**COMMUNE DU MONETIER-LES-BAINS (05220)**

**DOSSIER DE MISE À DISPOSITION DU PUBLIC  
MODIFICATION SIMPLIFIEE N°1 DU PLAN LOCAL  
D'URBANISME**

**1. RAPPORT DE PRESENTATION**

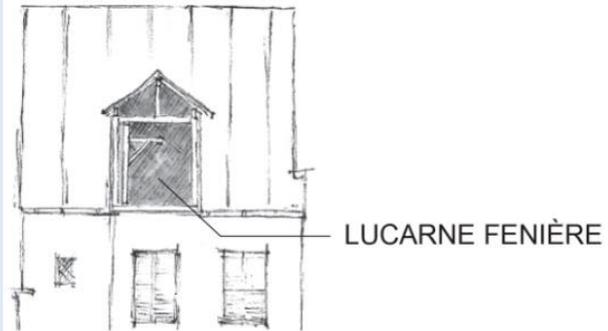
La définition donnée pour les baies fenières est inexacte puisque les baies pendantes sont interdites sur le territoire. **Le texte comme l'exemple graphique sont donc modifiés.**

Par ailleurs, la baie est réinterprétée sous forme de lucarne, ce qui est le terme employé dans le règlement. **Le terme de lucarne est donc ajouté.**

Baie/lucarne fenière : Ouverture en toiture traditionnellement utilisée pour acheminer le foin dans le grenier. Ces baies se situent en toiture formant une lucarne. Les lucarnes sont généralement rampantes ou à deux pans (dites jacobines). On retrouve des lucarnes adossées à l'égout de toiture.

La singularité des baies/lucarnes fenières est de s'inscrire à l'alignement de la façade et de constituer une ouverture importante.
